Modulo per la presentazione delle osservazioni per i piani/programmi/progetti sottoposti a procedimenti di valutazione ambientale di competenza statale

ID: 9056 "Parco Eolico Emilia".da realizzarsi nei Comuni di Monterenzio (BO), Casalfiumanese (BO), Castel Del Rio (BO), Castel San Pietro Terme(BO) . Progetto PNIEC. Codice pratica MYTERNA CP 202102219

agsm aim	Titolo 20230303 – osservazioni al progetto "Parco Eolico Emilia"	Finalità Presentare osservazioni al progetto al settore VIA del Ministero dell'ambiente e della Sicurezza Energetica	Redatto AGSM AIM SPA	Data 03/02/2023	Versione Ver: 1	Inviato a: Ministero dell'ambiente e della Sicurezza Energetica
-----------------	--	--	--------------------------------	---------------------------	---------------------------	---

Proposta repowering, scelta progettuale: dimensione degli aerogeneratori

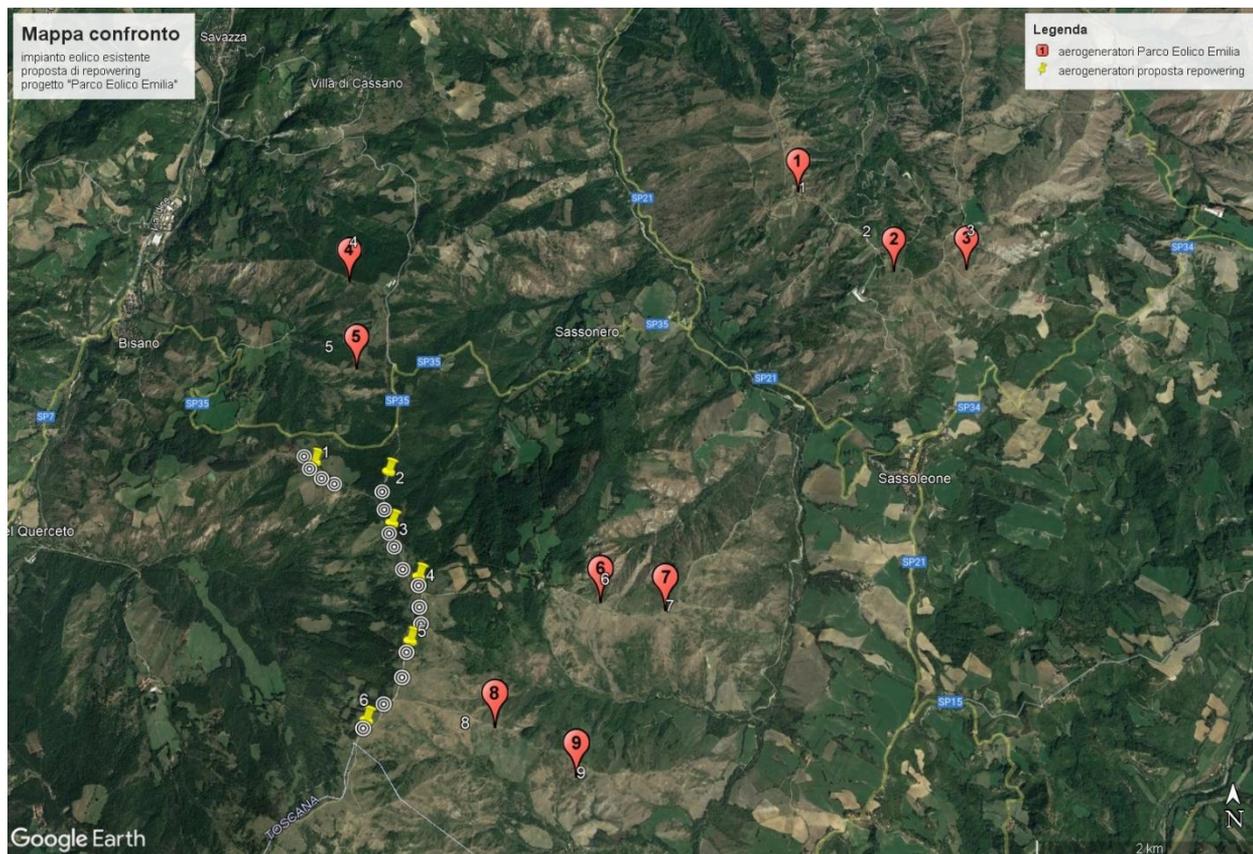
Si propone nella figura seguente una ipotesi indicativa di collocazione delle macchine del progetto di repowering dell'impianto Casoni di Romagna, nel numero di 6 anziché 16 e con dimensioni superiori alle attuali installate (indicativamente con altezza all'hub di 95 m e diametro 138 m).

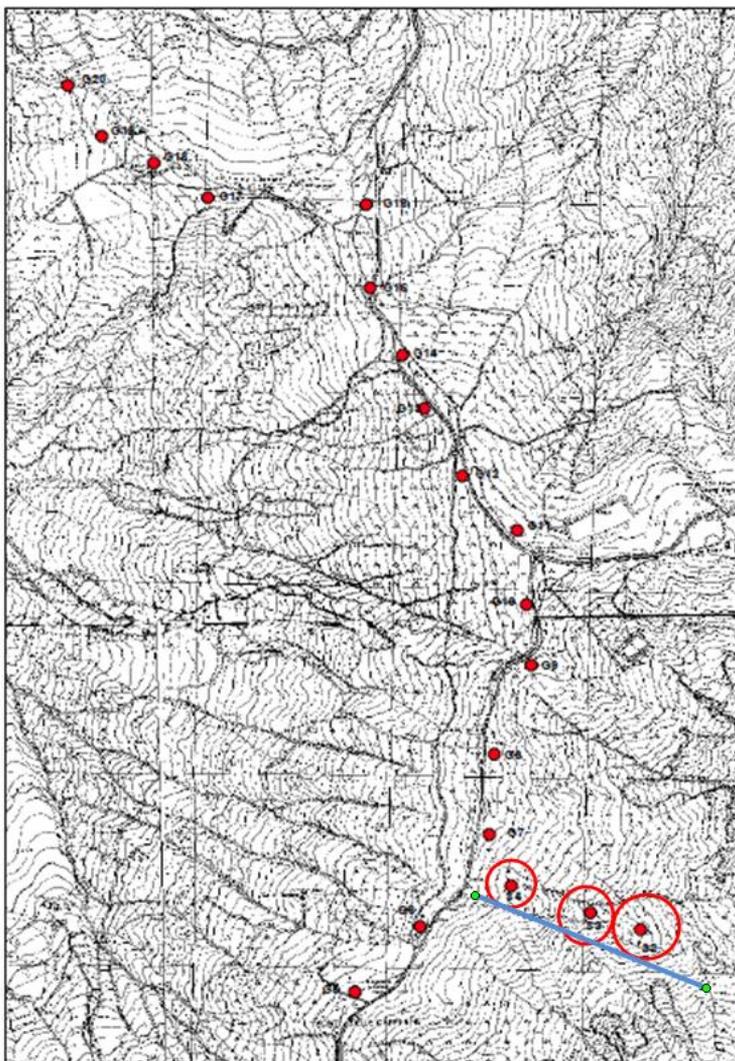
Il progetto eolico "Parco Eolico Emilia" proposto da Emilia Prime S.r.l. propone l'installazione di 2 aerogeneratori (MC8 e MC9) sul medesimo sotto crinale sul quale il progetto presentato da Agsm Verona Spa aveva previsto i 3 aerogeneratori S2, S3 e S4.

Nell'ambito del presente procedimento si chiede che venga tenuto conto di quanto già valutato nell'ambito del procedimento di autorizzazione dell'impianto eolico "Casoni di Romagna" e che venga effettuato un approfondimento in merito alla componente avifauna, specificando eventuali nuove motivazioni a sostegno della valutazione, utili ad Agsm Aim Spa anche per eventuali nuovi studi di impatto sulla componente avifauna nel territorio in ambito di repowering.
